**Oggetto: Parco Eolico da realizzare nei comuni di Troia (FG), Biccari (FG) e Lucera (FG),  
costituito da 23 WTG per una potenza complessiva pari a 121,90 MW.**

**[ID\_VIP: 4701] Istanza di V.I.A. e V.Inc.A. Ministeriale ex art. 23 del D.lgs. n. 152/2006 e ss.  
mm. ii.**

**REGIONE PUGLIA**  
Deliberazione della Giunta Regionale

**Parere definitivo espresso nella seduta del 25/07/2019**

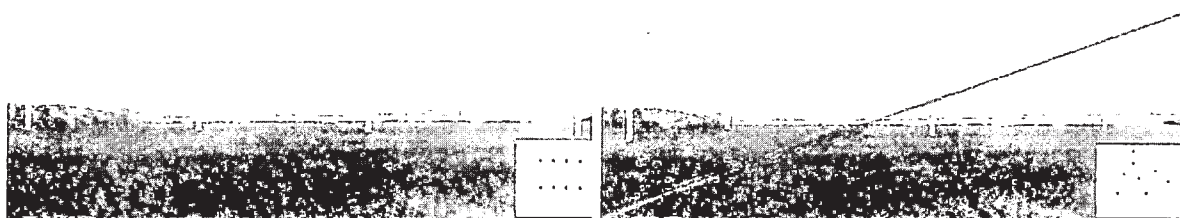
2. che, in riferimento a quanto previsto dallo Schema di Piano Operativo Integrato n. 8 "Energia" Art. IV.3, c.1 delle norme del PTCP - Allegato 5, valutando la conformazione planimetrica che avrebbe l'erigendo parco eolico, in rapporto alla sola presenza del parco eolico esistente (Erg Eolica San Vincenzo n. 21 turbine da 2mW ciascuna), quindi non considerando per ora la presenza nella area di altri aerogeneratori di piccola taglia, si ottiene la seguente composizione planimetrica cumulativa:

e tale conformazione planimetrica, risulta non autorizzabile in quanto rientra in pieno tra gli esempi 1 e 2, quindi rientrerebbe a pieno tra gli impianti che non possono essere installati in quanto l'area è già caratterizzata dalla presenza di altri impianti con cui diventerebbe covisibile ed inoltre non potrà essere installato in quanto l'area è già caratterizzata dalla presenza di altri impianti e l'aggiunta di nuove macchine seppur in continuità con quelle preesistenti, non avviene secondo un principio ordinatore del paesaggio basato sulla coerenza con le linee fondamentali dei caratteri morfologici del paesaggio.
